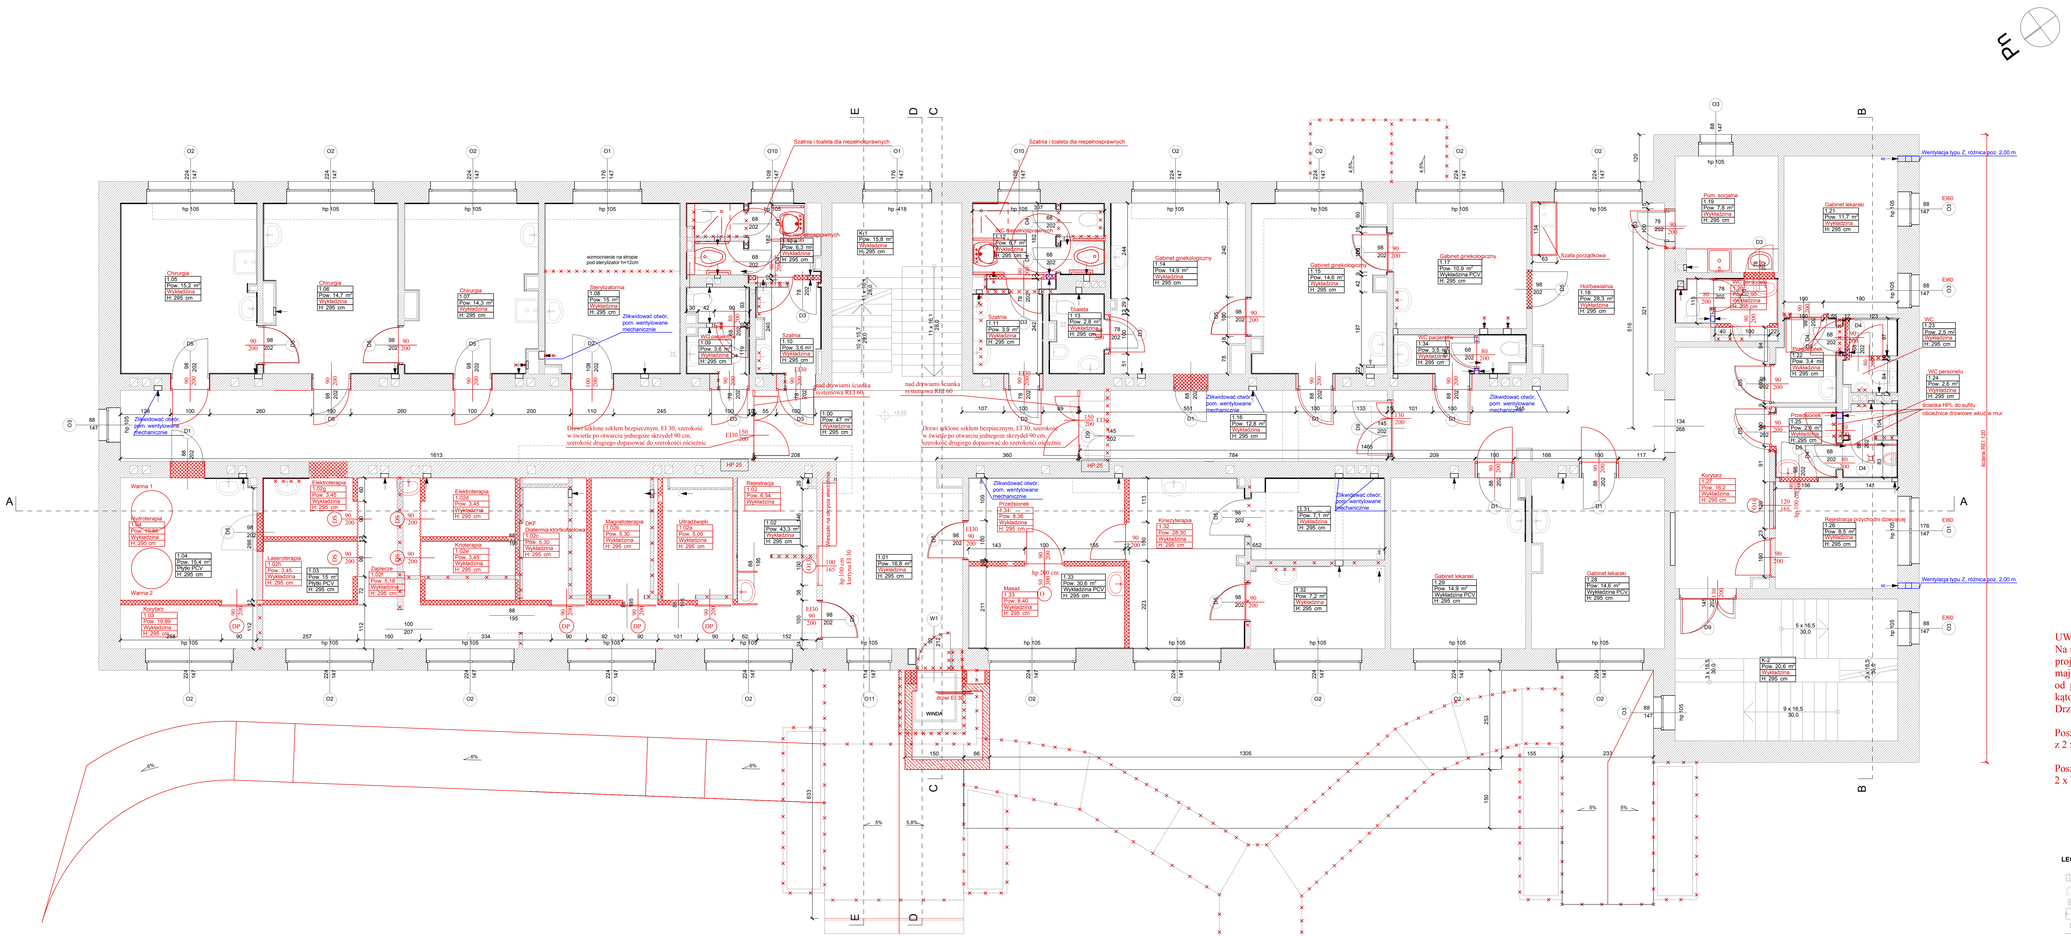
Szatnia i toaleta dla niepełnosprawnych
Zlikwidować otwór, pom. wentylowane mechanicznie
nad drzwiami ścianka systemowa REI 60
Drzwi szklone szklem bezpiecznym, EI 30, szerokość w świetle po otwarciu jednego skrzydeł 90 cm, szerokość drugiego dopuszcza do szerokości ościeżnic
Wentylacja typu Z, różnica poz. 2.00 m
Wanna 1
Wanna 2
Rehabilitacja
Elektroterapia
Kinezyterapia
Zaplecze
Korytarz
Rejestracja
Magnetoterapia
Ultradźwięki
Masaż
Gabinet ginekologiczny
Gabinet lekarski
Poczekalnia
Przedsionek
Pom. socjalne
Hydroterapia
Szafa porządkowa
WC pracownicze
WC personelu
WC
Sterylizatornia
Ścianka HPL do sufitu
Ścianka REI 120
drzwi EI 30
WINDA
Kanał na przyłącze wentylacyjne
Kanał na przyłącze wentylacyjne kurtyna EI 30
Zlikwidować otwór, pom. wentylowane mechanicznie
Zlikwidować otwór, pom. wentylowane mechanicznie
Zlikwidować otwór, pom. wentylowane mechanicznie
Zlikwidować otwór, pom. wentylowane mechanicznie
Zlikwidować otwór, pom. wentylowane mechanicznie

Zlikwidować otwór, pom. wentylowane mechanicznie
Zlikwidować otwór, pom. wentylowane mechanicznie
Zlikwidować otwór, pom. wentylowane mechanicznie
Zlikwidować otwór, pom. wentylowane mechanicznie
Zlikwidować otwór, pom. wentylowane mechanicznie
wzmocnienie na stropie pod sterylizator h=52cm
Zlikwidować otwór, pom. wentylowane mechanicznie
Zlikwidować otwór, pom. wentylowane mechanicznie
Zlikwidować otwór, pom. wentylowane mechanicznie
Zlikwidować otwór, pom. wentylowane mechanicznie
Zlikwidować otwór, pom. wentylowane mechanicznie
Zlikwidować otwór, pom. wentylowane mechanicznie
Zlikwidować otwór, pom. wentylowane mechanicznie
Zlikwidować otwór, pom. wentylowane mechanicznie
Zlikwidować otwór, pom. wentylowane mechanicznie
Zlikwidować otwór, pom. wentylowane mechanicznie
